1.1 变更记录

硬件版本号	变更记录
EBF410587V1R1 20260708	1. 把核心板复位信号引出到 BTB 座子 CN3 的 55 引脚，替换原来的 RTC_32K_IN 信号，同时预留跳阻兼容 V1R0 版本

图 2

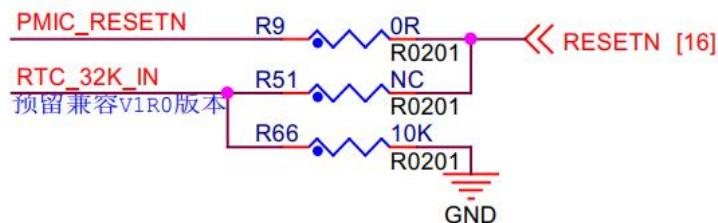
预留跳阻兼容 V1R0 版本的电路如图 2 所示，若要使用 RTC_32K_IN 信号，把 R9、R66 拆掉，R51 焊接 0R 即可；或者修改底板，把 RTC BM8563EMA 的 CLKOUT 引脚断开与 RTC_32K_IN 的连接。
